Technical Bulletin

PEUGEOT 508 II

450958, 450959

COMPATIBILITÉ DES DRIVERS LED

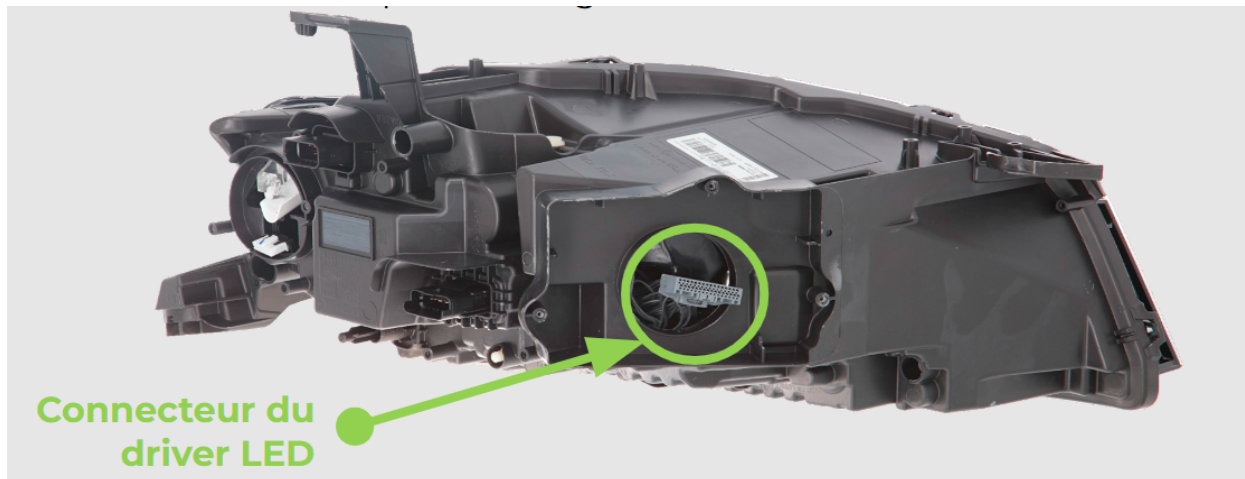
Depuis le **29 mars 2020** les projecteurs de la Peugeot 508 II ont été modifiés (connectique du driver LED différente).

Les pièces OES et IAM sont livrées sans le driver LED et cette modification ne permet pas de réutiliser le driver installé sur le phare d'origine.

Date de production jusqu'au 29/03/2020 : Réutiliser le driver LED d'origine

Production après le 29/03/2020, ajouter le driver modifié :

- Pilote LED gauche : 047655 (convient à la fois pour la conduite à gauche et à droite)
- Pilote LED droit : 047656 (convient à la fois pour la conduite à gauche et à droite)
